Contribuição da XP Comercializadora à Consulta Pública 109/2021 do MME

PROPOSTAS DO CPAMP PARA ALTERAÇÃO DOS MODELOS EM 2022

Propostas CPAMP de alteração nos modelos para 2022

Figura 3: Resultados de Energia Armazenada do SIN para o backtest de 2012-2015

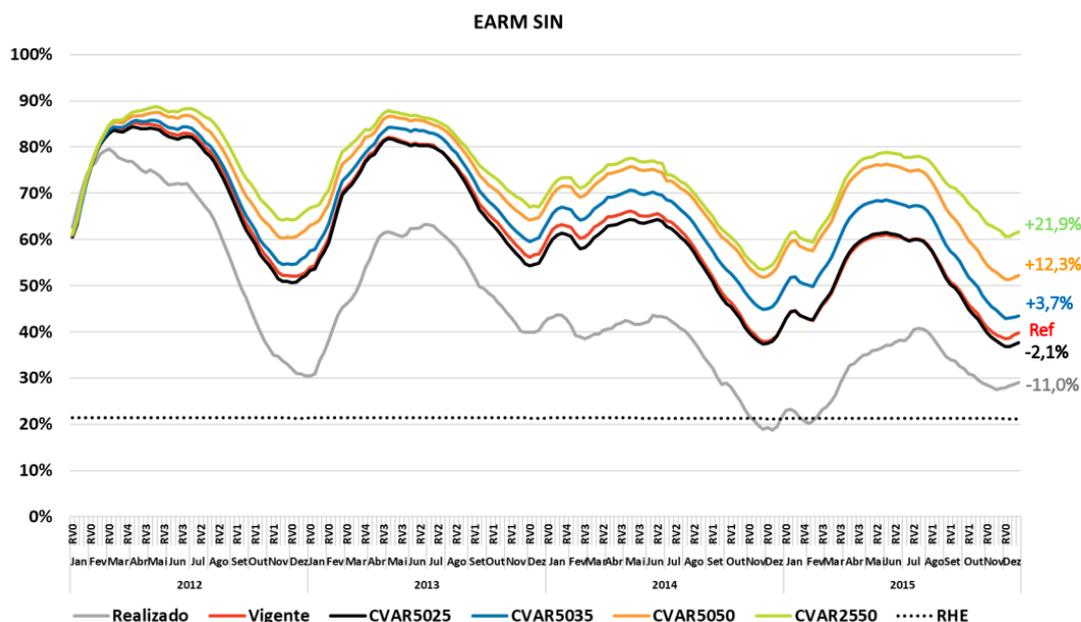
Dos resultados obtidos para o ano de 2012 – 2015, destaca-se o de energia armazenada para o SIN, no qual a opção com os ajustes do VminOP e Parp-A e a manutenção dos parâmetros atuais do CVaR (CVaR 50,35) apresentam ganho de 14,7

pontos percentuais em relação ao realizado, o cenário (CVaR 50,25) ganhou de 10 pontos percentuais e com o par (50,50) ganhou mais elevado de 23 pontos percentuais em relação ao realizado. Evidentemente como mostra a figura 3 a seguir, há ganhos na segurança energética, no entanto, acredita-se que é necessária uma visão mais ampla.

Como mostra a figura 3 anterior, há ganhos expressivos para o nível de reservatório, principalmente com o par (50,50), mas isso só foi possível com um aumento significativo no valor do PLD médio associado, e, conseqüentemente, com valores ainda mais significativos no despacho das usinas térmicas, conforme figura 4 a seguir:

Figura 5: Pilha de Térmica do PMO de Junho/2021

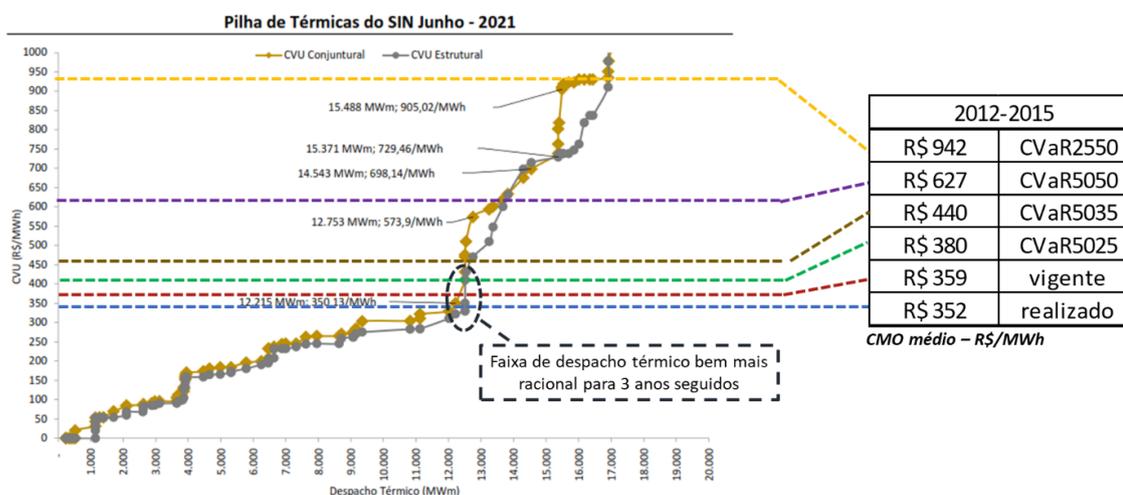
Fazendo uma reflexão da matriz térmica usada e os valores obtidos de CMO/PLD, temos que os parâmetros do CVaR alteram de forma elevada o uso da pilha térmica exatamente pelas características construtivas dela. Como se pode observar, para o rompimento dos patamares de despacho térmico de 12,5GWm para 13,5GWm, ou seja, a inclinação da pilha de térmica é muito acentuada nessa faixa, impactando de forma significativa o bloco térmico. Por outro lado, o despacho térmico usando os parâmetros menos restritivos e mais racional observado nos 3 anos seguidos de 2012 – 2015, fica próximo de R\$ 350,00.
